第2回 特定兼用キャスクの設計の型式証明等に係る審査会合(2020年8月6日)

Doc. No. L5-95JY252 R0

# 発電用原子炉施設に係る特定機器の 設計の型式証明申請

## 設置許可基準規則への適合性について (コメント回答)

### ● 設置方法の概要

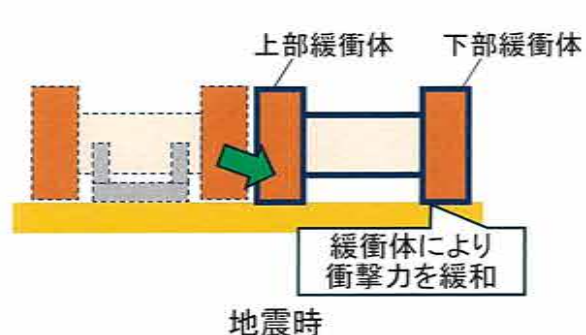
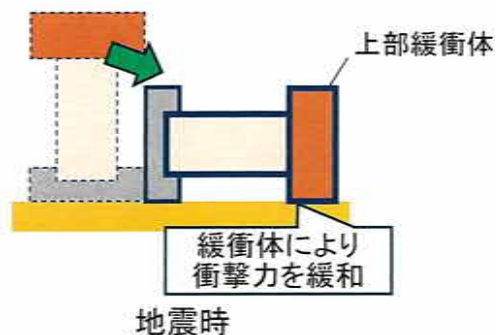
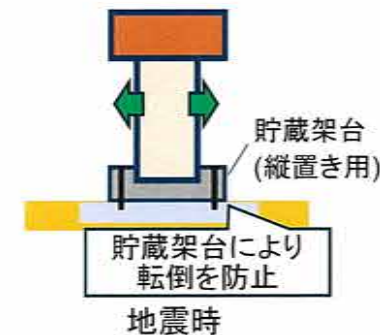
縦置き姿勢で設置する方式における緩衝体の設置有無について説明すること。

設置方法一覧を下表に示す。横置きでは、上部及び下部に、縦置きでは、上部に緩衝体を設置する。各設置方法の概要をP.12に示す。また、縦置き②(貯蔵架台で転倒を防止)の安全評価及び審査方針概要をP.13~P.14に示す。縦置き②では、津波荷重、竜巻荷重及び周辺施設の損壊による重量物落下への安全性向上のために上部緩衝体を設置している。また、各設置方法での想定条件をP.15~P.17に示す。

(注1) 全ての貯蔵方式において、地震による周辺施設の損壊を考慮する。また、縦置き②の分類は、「蓋部の金属部への衝突が生じない設置方法」から、「基礎等に固定する設置方法」に適正化する。
